Wichtige Feldkorrekturmassnahme

VC-20-03.D.OUS

Dimension® EXL™ Integrated Chemistry System, LOCI-Modul

LOCI Hochsensitives Troponin I (TNIH) Flex®-Reagenzkassetten

Abbildung 1. Vergleich von Patientenergebnissen, die mit „neuen“ TNIH Flex Reagenzkassetten bzw. mit „alten“ TNIH Flex Reagenzkassetten gemessen wurden

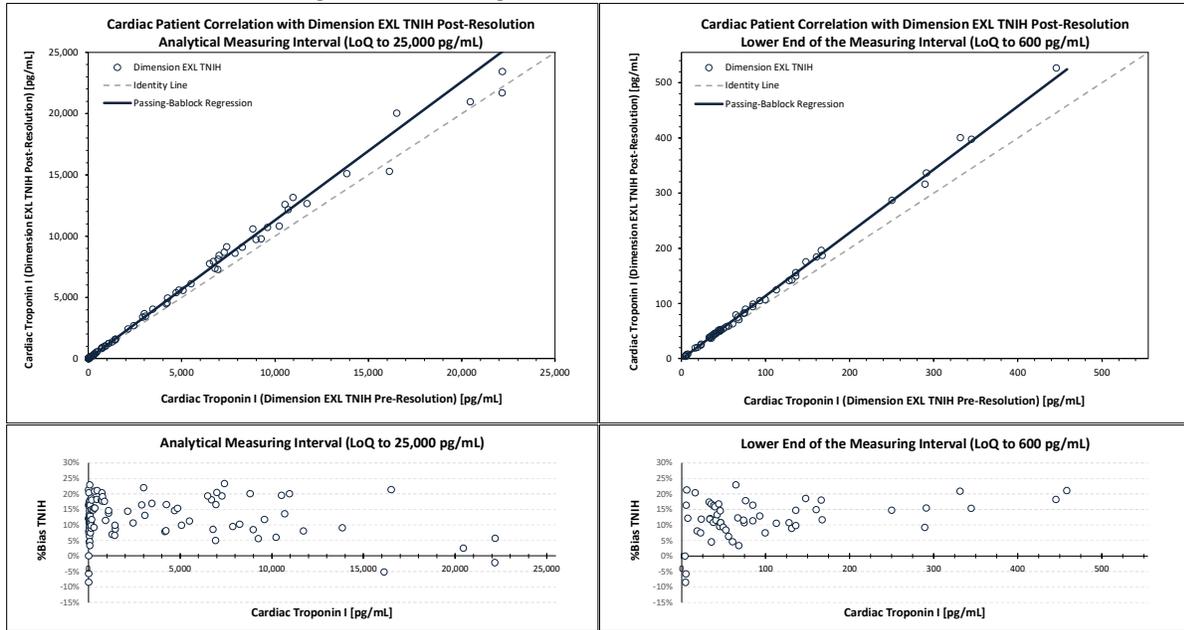
Vergleich von Patientenprobenergebnissen mit „neuen“ und „alten“ TNIH Reagenzien

**Analytischer Messbereich:
(LoQ bis 25000 pg/ml)**

Gesamter Messbereich	Charge 1	Charge 2	Charge 3
N (Proben)	105	105	105
C1 (Steigung)	1,12	1,13	1,14
C0 (Achsenabschnitt)	-0,1	-0,4	-0,1
Korrelation (r)	0,995	0,997	0,995

**Unterer Messbereich:
(LoQ bis 600 pg/ml)**

Unterer Messbereich	Charge 1	Charge 2	Charge 3
N (Proben)	55	55	55
C1 (Steigung)	1,14	1,14	1,16
C0 (Achsenabschnitt)	-0,8	-0,8	-1,0
Korrelation (r)	0,999	0,999	0,999

Durch eine Änderung des Fertigungsprozesses konnte Siemens Healthineers dieses Problem lösen. Diese Prozessänderung wurde für die Dimension TNIH Flex Reagenzkassetten der Charge EA2044 und für die Dimension EXL TNIH Kalibrator Charge 1CD048 implementiert. Die allgemeine TNIH Assay Performance, Gebrauchsanweisungen (IFU), Referenzbereich und 99. Perzentile bleiben unverändert.
